Wettbewerb Schulhaus Hochstrasse Zürich

Aus dem Bericht des Preisgerichts

IV. Preis ex aequo (1400 Fr.), Entwurf Nr. 21. Verf. Arch. R. WINKLER, Zürich
Erdgeschossgrundriss 1:700 (gestrichelt das alte Schulhaus) Isometrie 1:1500

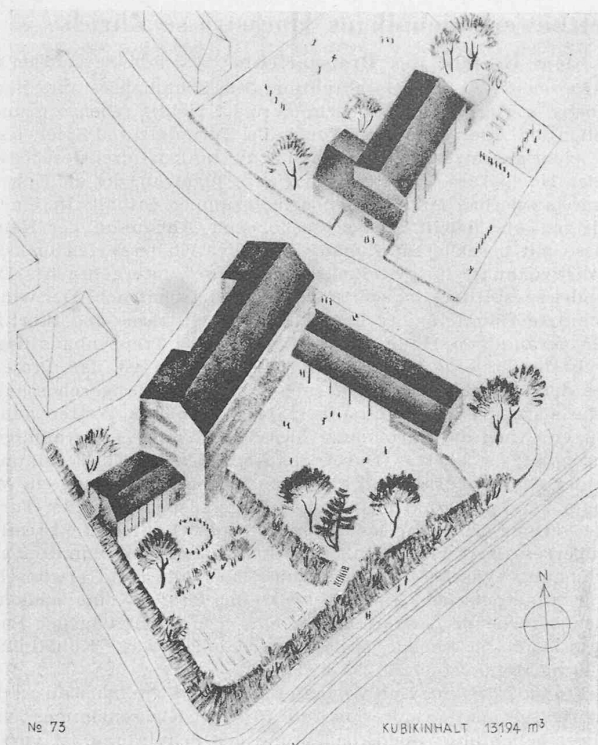
Entwurf Nr. 21. Die Situation des Schulhauses mit nach Südosten gerichteten Klassenzimmern ist richtig, ebenso grundsätzlich die Anordnung von Turnhalle, Turnplatz und Spielwiese. Der leicht geschwungene Schulhaustrakt umfasst drei Geschosse; an der Hochstrasse liegt ein niedriger Flügelbau, der die Nebenräume, sowie das Mädchenhandarbeitszimmer enthält. In einem niedrigen und leicht zurückgeschobenen Anbau an der Kantstrasse mit besonderem Zugang sind der Kindergarten und die Abwartwohnung in zweckmässiger Weise untergebracht. Die Grundrissgestaltung ist sehr knapp und wirtschaftlich. Der windgeschützte Haupteingang liegt an der Hochstrasse und führt zu einer geräumigen Halle, an der das einzige Treppenhaus liegt. Durch die erzielte Konzentration der Räume ist das Projekt eines der billigsten. Eine Pausenhalle fehlt, die Erdgeschosshalle dürfte als einziger Aufenthaltsort bei schlechtem Wetter kaum genügen. Auch die Verbindung dieser Halle mit dem geräumigen Pausenplatz ist dürftig. Durch das Abrücken der Klassenzimmer von der Gloriestrasse wird die Geräuschbelästigung auf ein Minimum herabgesetzt. Die an sich richtige Disponierung der Turnhalle vermag jedoch in der Anordnung der Räume nicht restlos zu überzeugen. Aus betrieblichen Gründen ist eine unmittelbare Verbindung zwischen Turnplatz und Turnhalle nicht erwünscht. In architektonischer Hinsicht weist das Projekt eine schlichte und ansprechende Gesamthaltung auf. Die Einfügung der Baumassee in die bestehende Bebauung ist lobenswert. Kubikinhalte 12680 m³, Baukosten 683 250 Fr.

Angekaufter Entwurf Nr. 73. Arch. R. ZANGGER u. W. NEF, Zürich

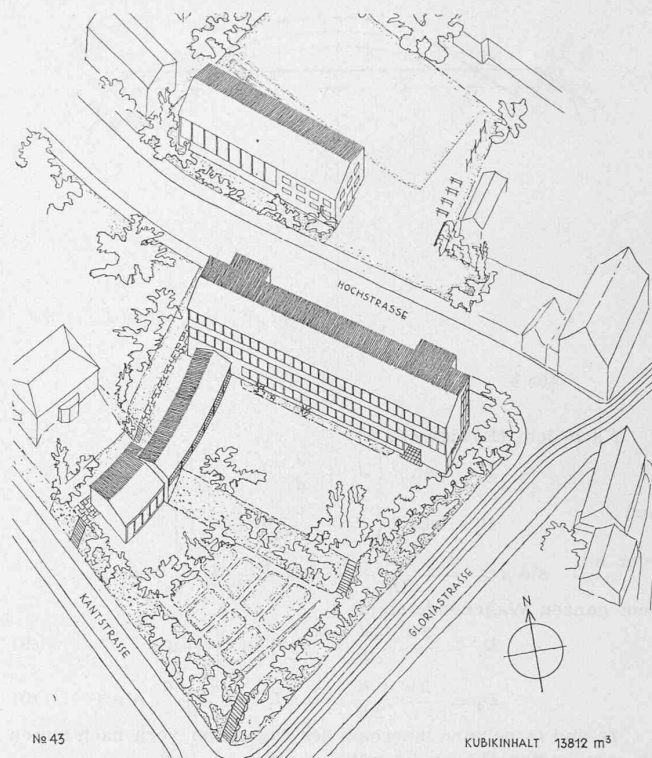
Entwurf Nr. 73. Die Verteilung der Gebäude auf die beiden Bauplätze ist zweckmässig. Das nach Südosten orientierte Schulgebäude ist gut gelegen. Im Schulbetrieb zeigen sich in der Anordnung einzelner Räume verschiedene Nachteile: so sind die Verwaltungsräume etwas abgelegen, desgleichen die Hauswartwohnung. Ferner ist die Durchbildung des Einganges zum Schulhaus für den Betrieb unzureichend, indem die Eingangshalle als Windfang gedacht ist. Der Kindergarten ist an günstiger Stelle disponiert und mit seinem Spielplatz schön durchgebildet. Die allgemeine Disposition der Turnhalle mit dem dazu gehörigen Turnplatz und der Spielwiese ist für den Betrieb zweckmässig. In der räumlichen Anordnung zeigen sich jedoch wesentliche Nachteile. So ist die Verbindung des Brausebades mit den Ankleideräumen vermittelt Wendeltreppen unzureichend, es fehlt der notwendige Windfang am Eingang. Die direkten Ausgänge von der Turnhalle zum Turnplatz sind vom betrieblichen Standpunkt aus nicht annehmbar. Die architektonische Durchbildung der Schulbauten ist im allgemeinen erfreulich und einheitlich, dagegen vermag die Nordwestfassade weniger zu befriedigen. Etwas hart und unvermittelt ist die Anlehnung des Kindergartenbauteiles an das Schulgebäude. Das Projekt ist in seiner Gesamtbewertung günstig zu würdigen. Kubikinhalt 13 194 m³, Baukosten 710 600 Fr.

Angekaufter Entwurf Nr. 43. Arch. R. LANDOLT, Zürich

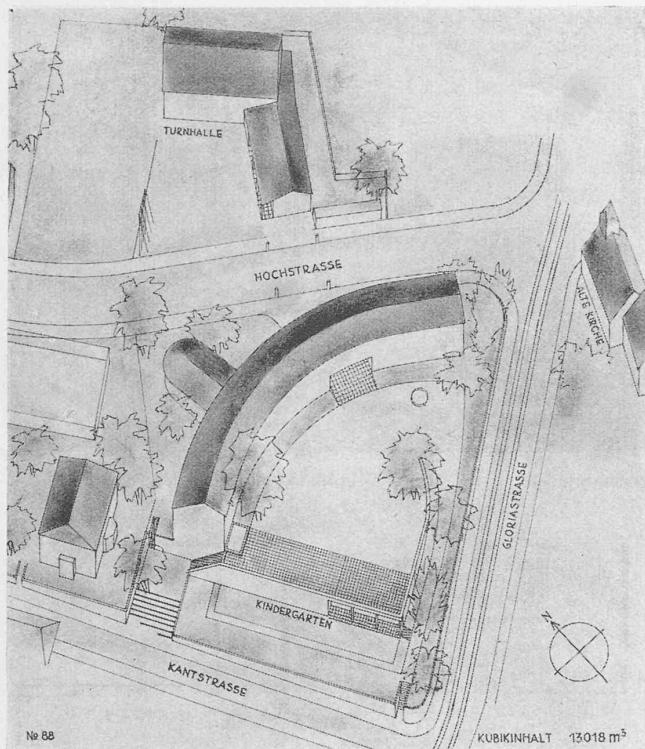
Entwurf Nr. 43. Die Situation der Gesamtanlage ist gut. Eine schöne Gestaltung weist der Pausenplatz mit der geschlossenen Pausenhalle auf. Kindergarten mit anschliessendem Spielplatz, sowie der Schulgarten liegen gut. Die Oeffnung der Turnanlage gegen das Schulhaus ergibt eine günstige Wirkung. Die Unterbringung der Abwartwohnung in der Turnhalle ist aus betriebstechnischen Gründen zu beanstanden. Die Grundrisse des Schulhauses sind übersichtlich und gut dimensioniert. Die Erstellung zweier gleichwertiger Eingänge ist wohl etwas reichlich. Bei den Eingängen fehlen die Windfänge. Eingangshalle und Pausenhalle zeigen eine schöne Verbindung. Die dem Eingang zu nahe liegende Treppe ist zu beanstanden. Das Hinausschieben der Klassenzimmer gegen die Gloriastrasse ergibt einen durch Strassenlärm beeinträchtigten Schulbetrieb. Schulhaus und Turn-

halle sind durch eine Unterführung verbunden. Der Duscherraum für beide Anlagen befindet sich zweckmässigerweise im Turnhallenbau; Turnhalle und Nebenräume zeigen eine gut durchdachte Lösung. Die architektonische Haltung ist überaus ansprechend und in den Einzelheiten fein empfunden. Kubikinhalt 13 812 m³, Baukosten 740 960 Fr.

Angekaufter Entwurf Nr. 88. Verfasser R. BARRO, Arch., Zürich

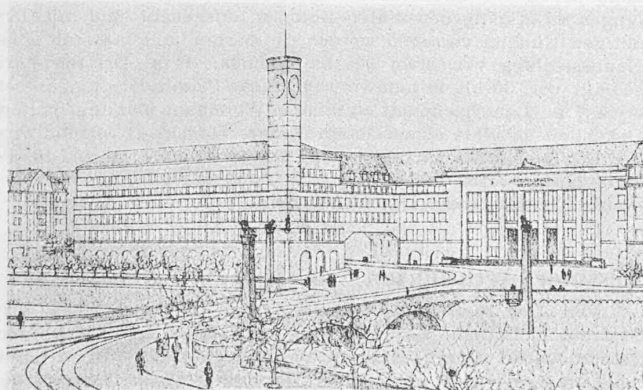
Entwurf Nr. 88 stellt einen originellen Versuch dar, das Schulhaus mit nach Süden geöffneter Viertelkreisform in die vorhandene Bebauung einzuordnen. Es ist das einzige Projekt, das die Klassenzimmer in zwei Geschossen unterbringt. Die sich aus dieser Gestaltung ergebenden Nachteile sind folgende: ausserordentlich langer Gang, Lärmbelästigung der an der Gloriastrasse liegenden Klassenzimmer, wenig überzeugender nördlicher Anbau und verhältnismässig grosse Parzellenreste an der Nordseite des Schulhauses. Der Zugang zum Kindergarten und dessen Anordnung unter der Schulhofterrasse an der Kantstrasse sind mangelhaft. Die bergwärts der Hochstrasse angeordneten Turnhallenräume und Spielplätze sind grundsätzlich richtig disponiert. Die Treppenanlagen zu den Nebenräumen und zur Abwartwohnung sind zu beanstanden, ebenso die Unterbringung der Abwartwohnung in der Turnhalle. Die architektonische Haltung des Projektes ist ansprechend. Kubikinhalt 13 018 m³, Baukosten 704 657 Fr.

IV. Preis ex aequo (1400 Fr.), Entwurf Nr. 30. Verfasser J. R. MRAMOR, Zürich

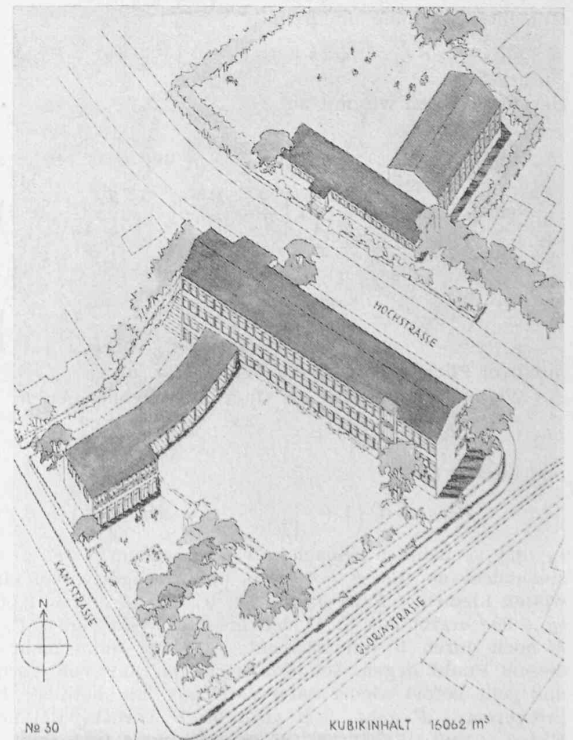
Entwurf Nr. 30. Der Verfasser legt den Schulhausbau an die Hochstrasse und erhält dadurch für die Klassenzimmer eine Südwestbelichtung; Südostbelichtung der Schulräume ist vorzuziehen. Die Gesamtsituation ergibt einen schönen, windgeschützten Pausenplatz. Das Kindergartengebäude mit anschliessendem Garten hat eine ausgezeichnete Lage. Die südwestliche Orientierung des Schulhauses ergibt eine unerwünschte Trennung der gesamten Schule gegenüber der Turnanlage. Die Verlegung der Turnhalle an die Westgrenze würde den Turnplatz gegen das Schulhaus öffnen. Die Grundrisslösung des Schulhauses ist klar und in bezug auf Betrieb und Baukosten günstig. Das zu nahe Herauschieben der Klassenzimmer gegen die Gloriestrasse bewirkt eine zu starke Beeinträchtigung des Schulbetriebes durch den Lärm. Zweckmässig ist die Verbindung zwischen Eingangshalle und Pausenhalle. Ein Mangel liegt in der dem Windfang zu nahe gelegten Treppe. Auch ist die Abwartwohnung vom Eingang zu weit entfernt; der überdeckte Terrassenanbau vor der Abwartwohnung beeinträchtigt die Sonnenwirkung und ist

auch der Kosten wegen nicht erwünscht. Eine Unterführung verbindet Schulhaus und Turnanlage, womit sich die Möglichkeit ergibt, den Duscherraum in der Turnhalle auch für das Schulhaus zu verwenden. Der Geräteraum der Turnhalle ist ungünstig gelegen, da er vom Freien aus unzugänglich ist; Turnhalle und Nebenräume sind im übrigen richtig disponiert. Die architektonische Durchbildung ist masstäblich gut und fein empfunden. Abgesehen von den vorstehenden Aussetzungen stellt der Entwurf in seiner Gesamtheit eine erfreuliche Lösung dar. Kubikinhalt 16 062 m³, Baukosten 866 619 Fr.
